重要なお知らせ

東芝マイクロコントローラ 900 ファミリー

8ビットタイマ制御方法の制約に関するご連絡

8ビットタイマPWMモード周期のTD誤記について

■PWMモード時の例

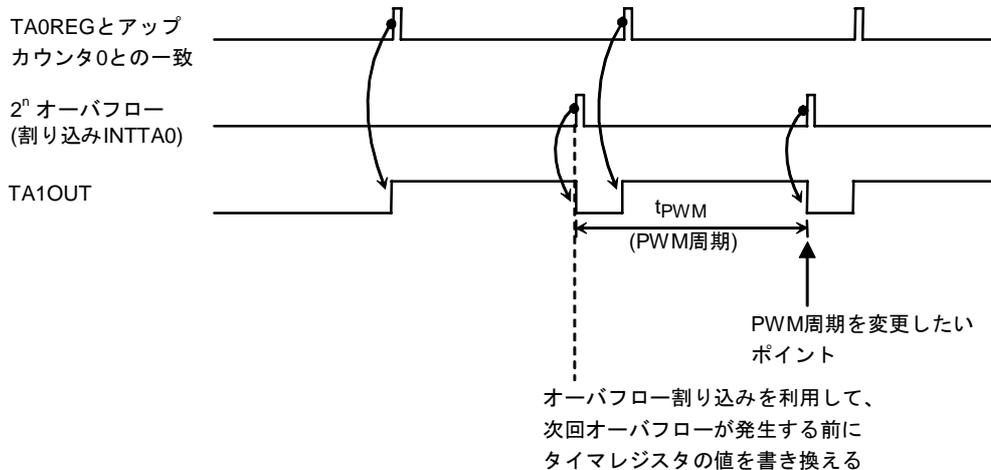
8ビットタイマにおいてPWMモードやPPGモードを使用時にダブルバッファを利用する場合は、注意が必要です。

タイマレジスタの設定値と、アップカウンタが一致して、オーバーフローが発生するタイミング直前にレジスタバッファのデータ更新を行うと、設定値と異なる波形信号が出力される場合があります。

その為、PWMモードではオーバーフロー割り込みを利用し、次回のオーバーフローが発生する6サイクル前までに ($f_{sys} \times 6$)、レジスタバッファの更新を終了するようにしてください。

また、PPGモードを使用の際も同様に、周期のコンペア一致割り込みを使用し、次回の周期コンペアが一致する6サイクル前までに、レジスタバッファの更新を終了するようにしてください。

TMRA01 モードレジスタ

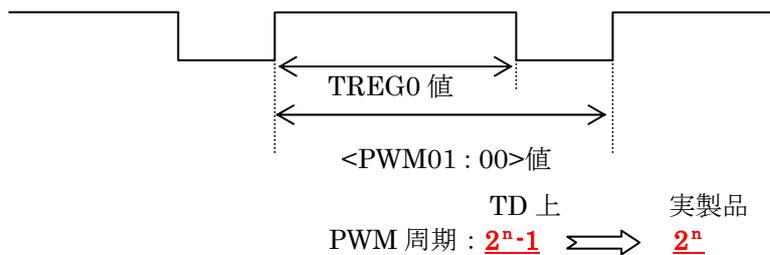
8ビットタイマPWMモードのPWM周期が、データブック上 **2ⁿ-1 周期** と記載されていますが、実際には、**2ⁿ 周期** で動作します。

誤

PWM 周期
 00: reserved
 01: 2⁶
 10: 2⁷
 11: 2⁸

正
